## VAF5 モデル 外観変更のご案内

VAF5 標準品、準標準品、マイナーチェンジ品を含む機種

写真2.1 VAF5 変更前

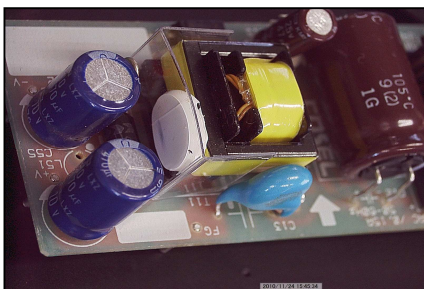
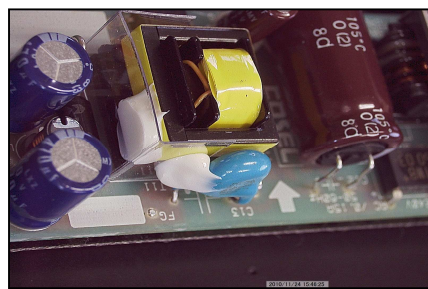
シリコンゴム塗布位置を変更します。  
製品取り扱い時に絶縁紙に力が加わった場合、絶縁紙のズレ、傾き、外れの可能性  
が有りましたので、絶縁紙固定箇所（シリコンゴム塗布箇所）をT11に加え、  
C13（セラミックコンデンサ）を追加します。  
変更前後における、電源の電気的特性、使用環境条件等の仕様変更はございません。
